CITTÀ di FROSINONE

SERVIZI CIMITERIALI

Oggetto: Riduzione della fascia di rispetto del Civico Cimitero.

ALLEGATO "A.2" - AMBITO DI RISPETTO CIMITERIALE VIGENTE E PROPOSTO SU BASE PRG - SCALA 1: 5.000

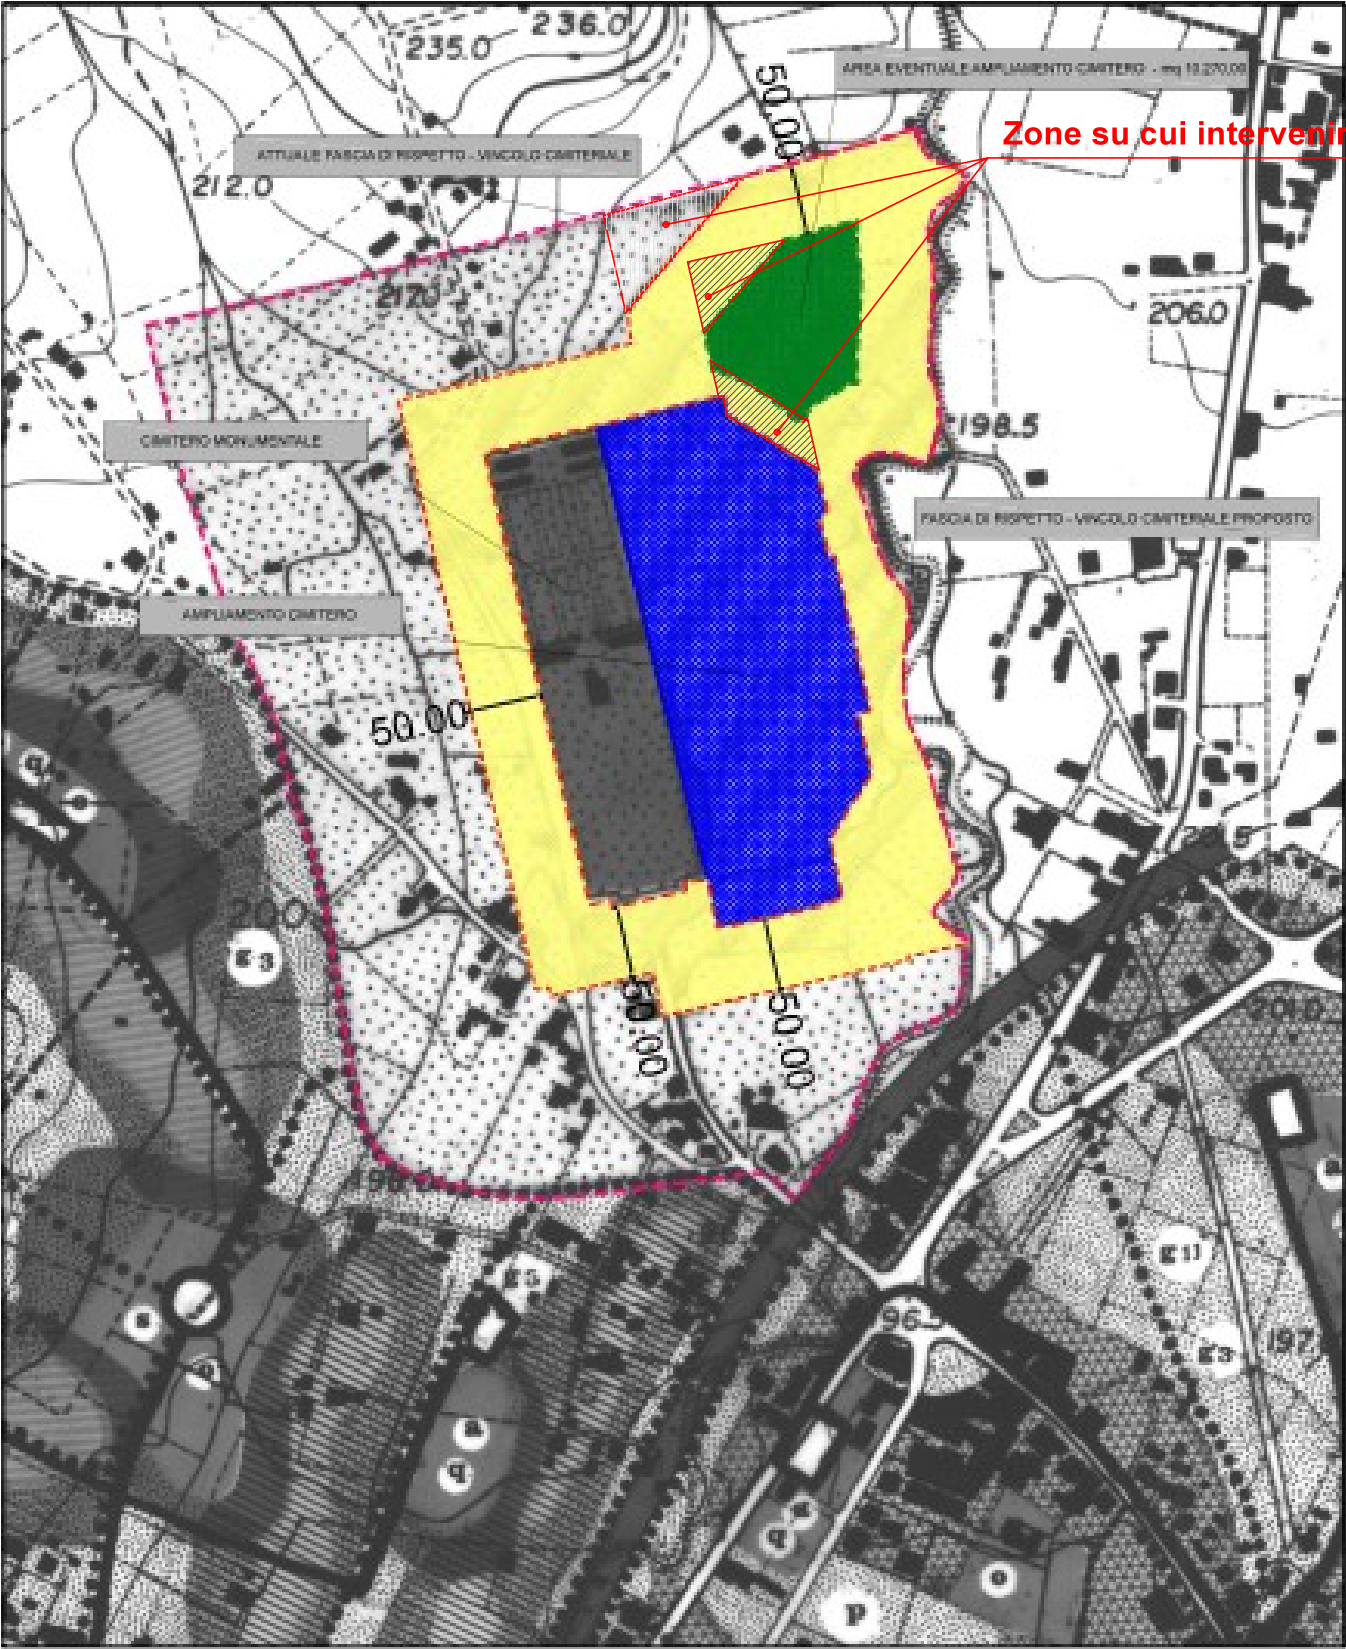
In merito alla proposta di ampliamento riportata nella Tav. A2 da voi invita, a giudizio di questo servizio sarebbe opportuno che vi fosse una continuità organica tra l'attuale cimitero e la zona del destinata all'ampliamento, eliminando la fascia di rispetto riportata in colore giallo.

Si propone inoltre di valutare la possibilità di modificare la fascia di rispetto come riportato nell'allegata planimetria al fine di poter ulteriormente avere maggiore superficie per un futuro ampliamento del Civico Cimitero
